改善箇所説明図

改善の内容

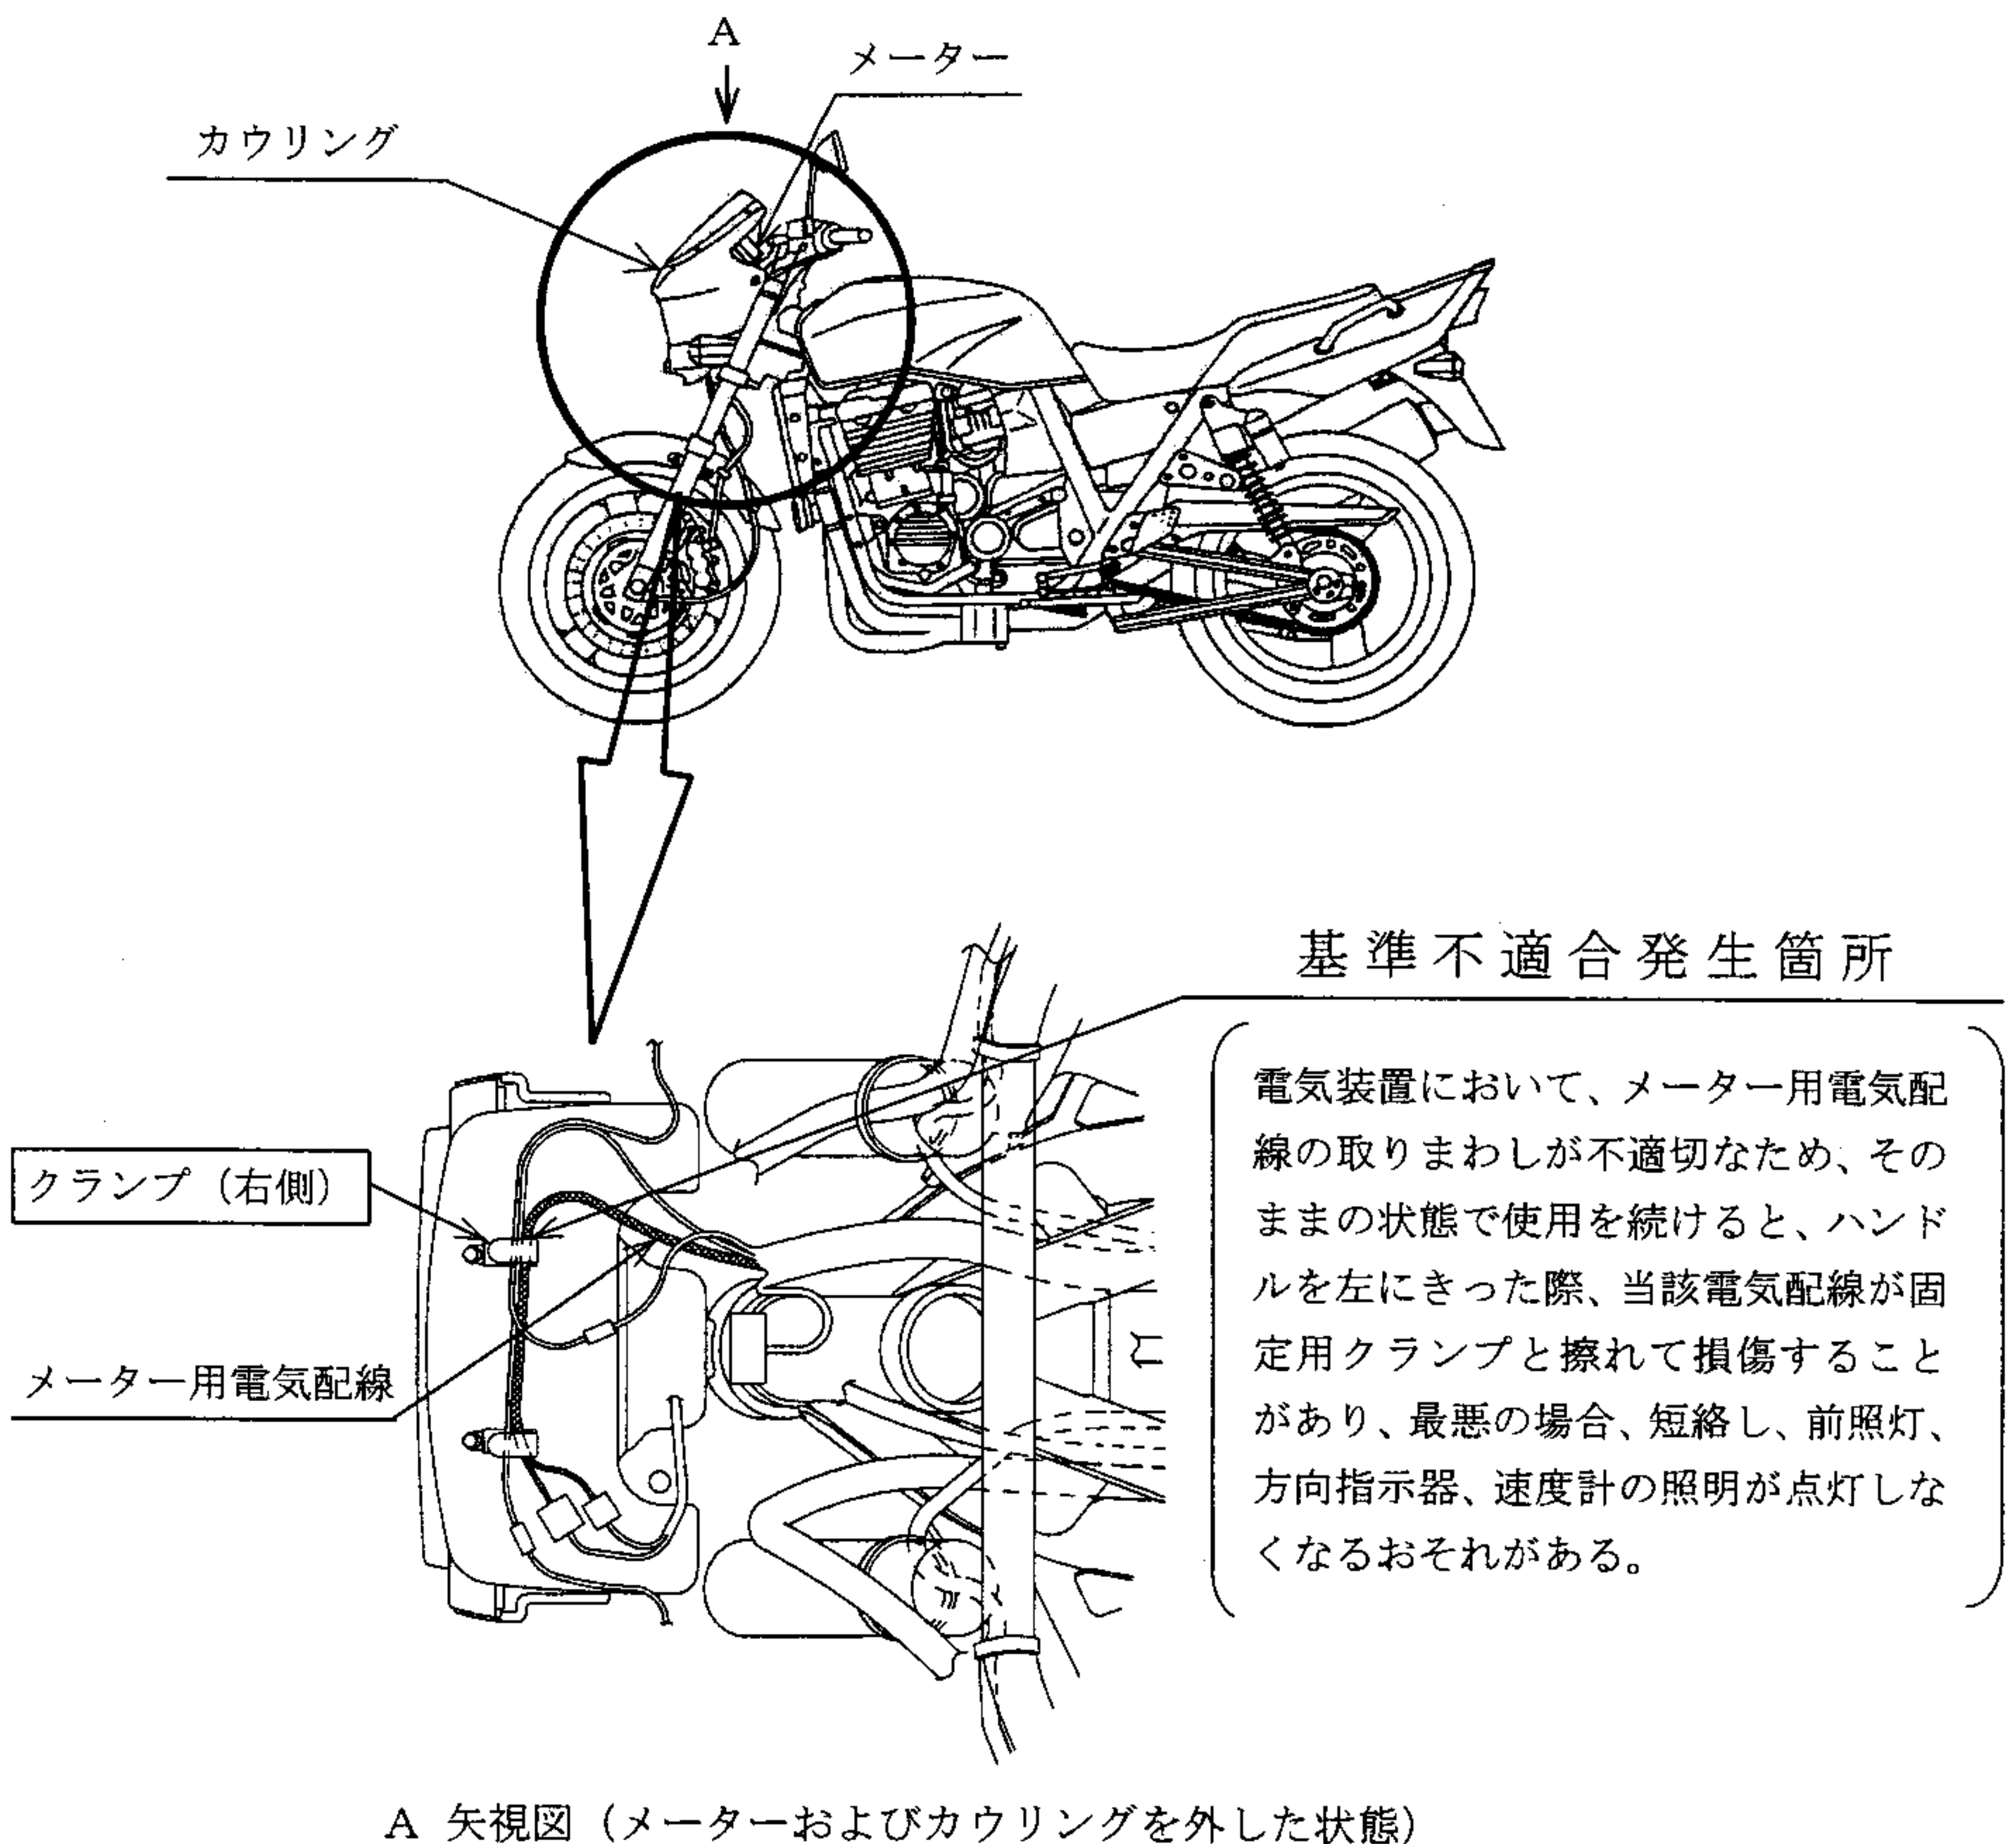
メーター用電気配線の取りまわしを正規の位置に変更する。

全車両、当該電気配線の取りまわしを正規の位置に変更する。
当該電気配線が損傷しているものは、損傷状況に応じた修理を行うとともに、クランプを新品と交換する。

識別 : ステアリングヘッドパイプ左側のステアリングロックブラケット側面に識別用ポンチマークを刻印する。
